Mission régionale d'autorité environnementale

**Avis délibéré de la mission régionale  
d'autorité environnementale  
Hauts-de-France  
sur le projet de parc éolien du Fond du Moulin  
de la société « Fond du Moulin »  
sur les communes de Caulières, Meigneux, Sainte-Segrée et Eplèsier (80)  
Avis complémentaire à l'avis de l'autorité environnementale  
du 16 janvier 2016  
Étude d'impact version juin 2015  
avec « porter à connaissance » de novembre 2022  
et ses annexes**

n°MRAe 2022-6834

Carte d'implantation des parcs éoliens autour du projet (page 23 du document 1 PAC 2022)

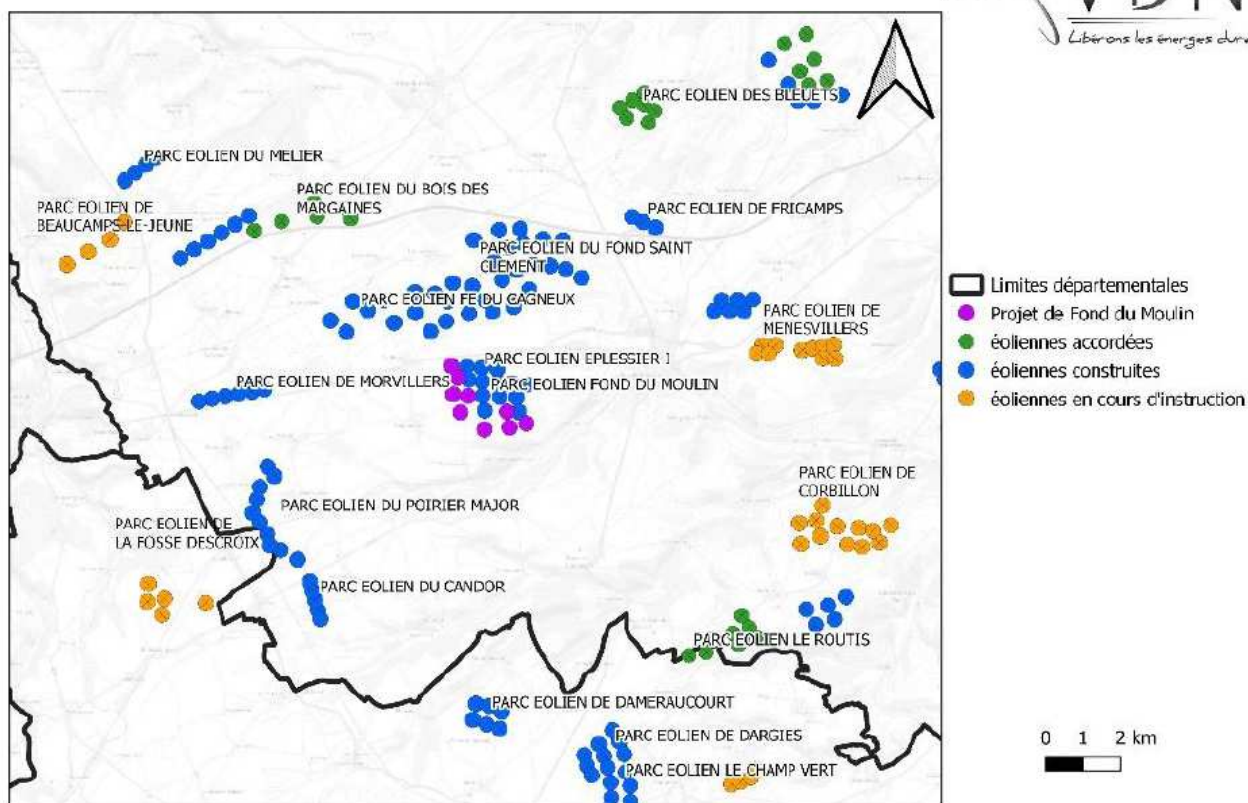
Le dossier (PAC 2022 page 24) évoque les parcs éoliens présents en octobre 2022, mais sans indiquer dans quel périmètre, ni les compositions en nombre d'éoliennes et les distances de ces parcs éoliens.

*L'autorité environnementale recommande de lister les parcs en instruction, en construction ou réalisés présents dans l'aire d'étude, en précisant le nombre d'éoliennes concernées, leurs caractéristiques (hauteur et diamètre du rotor), leur position et leur distance au projet et de préciser la date de ce recensement.*
